COMUNE di PISA
Ufficio del Segretario Generale

CONFERENZA DI SERVIZI INTERNA - UFFICIO SEGRETARIO GENERALE

Seduta del 15 dicembre 2017
VERBALE

Oggetto: Progetto nuovo stadio – Contributo istruttorio

Estratto della cartografia del Regolamento Urbanistico vigente

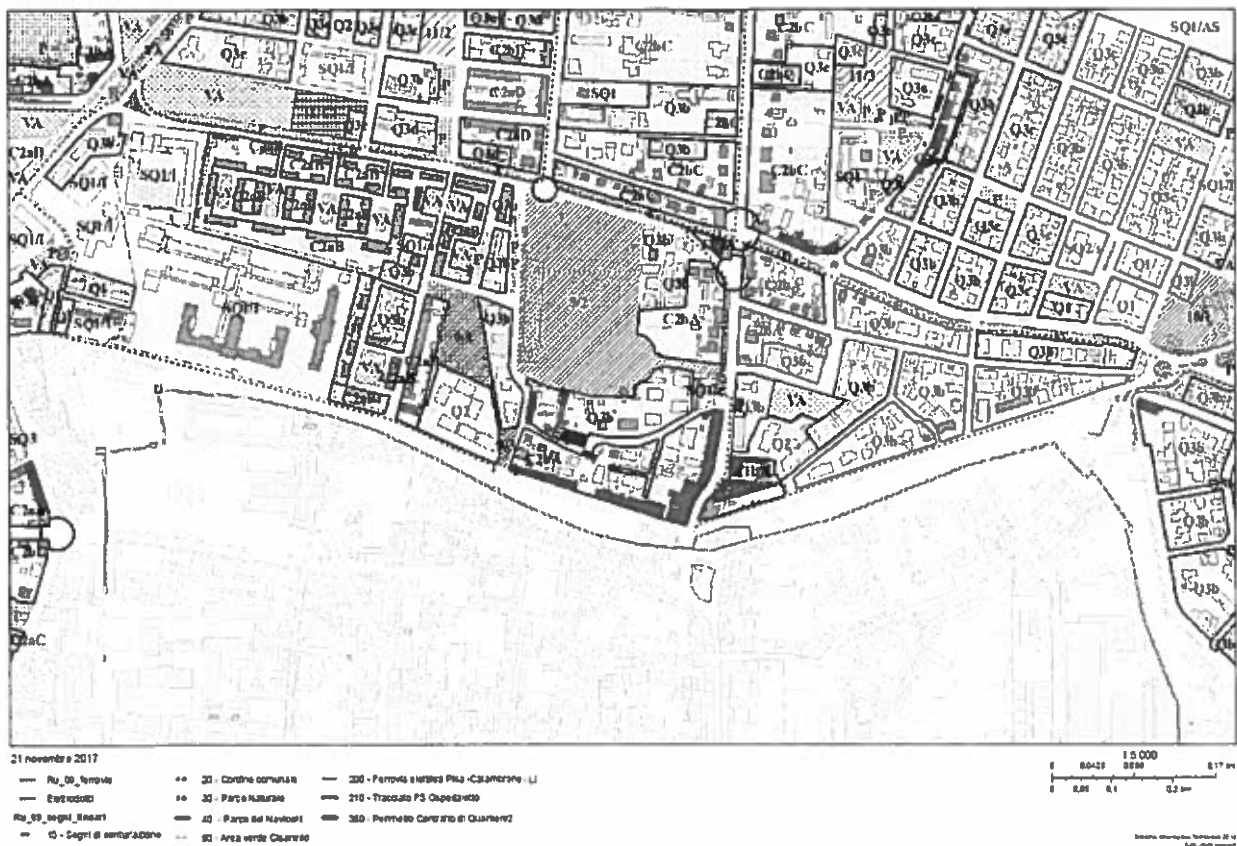
In ragione di quanto sopra esposto la proposta di fattibilità presentata si pone in variante sia al Piano Strutturale che al Regolamento Urbanistico.

L'intervento, così come si presenta nella proposta del progetto di fattibilità, rientra, ai sensi del T.U.E 380/2001 e modifiche successive, nella "ristrutturazione urbanistica" e ricade, ai sensi del PGRI dell'Autorità di bacino dell'Arno in zona classificata "P3 - Pericolosità"
